改善箇所説明図

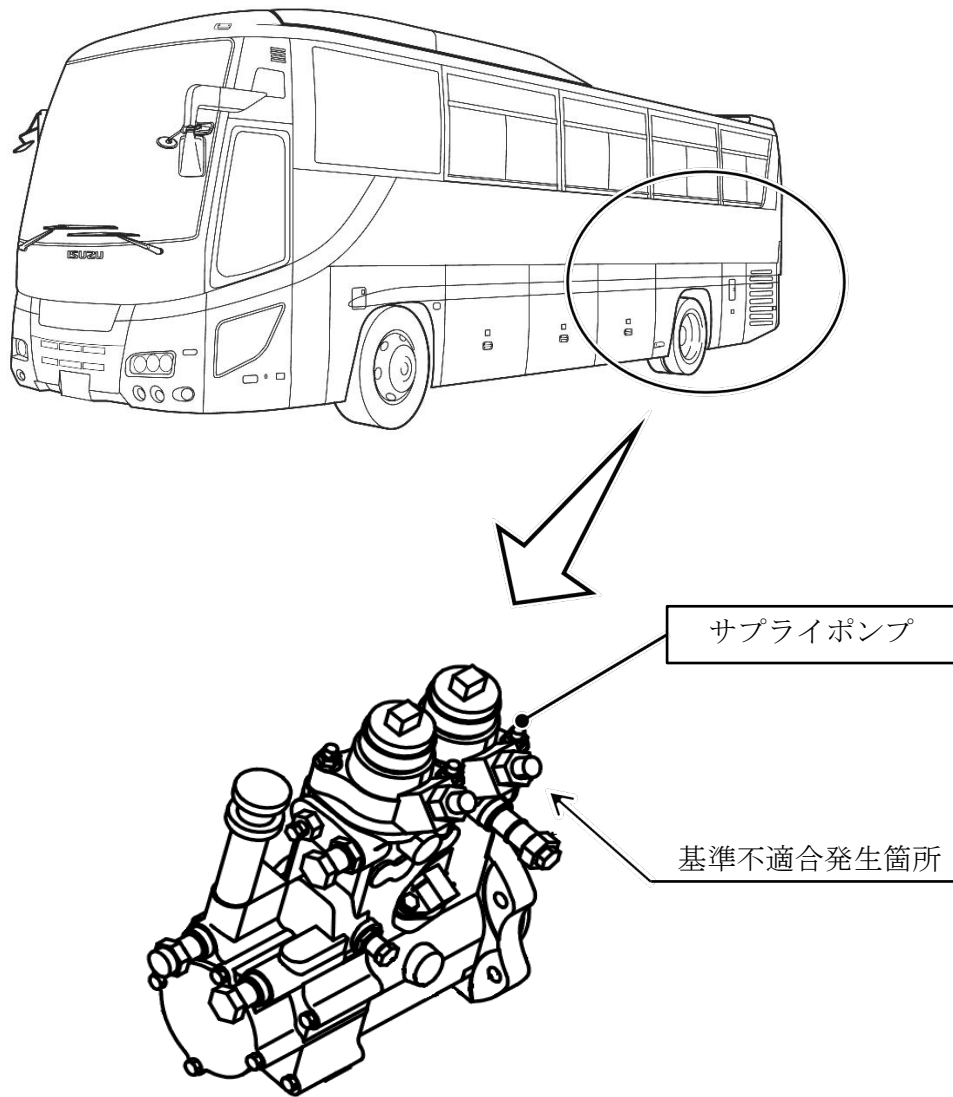
交換修理用部品のサプライポンプにおいて、表面処理工程が不適切なため、部品強度が不足しているものがある。そのため、高負荷運転の繰り返しにより亀裂が生じ、燃料漏れに至るおそれがある。

全車両、サプライポンプを良品に交換する。

識別 : 運転者席左側ドア開口部のシリアルナンバープレート右側中央に識別ペイント(黒色)を塗布する。
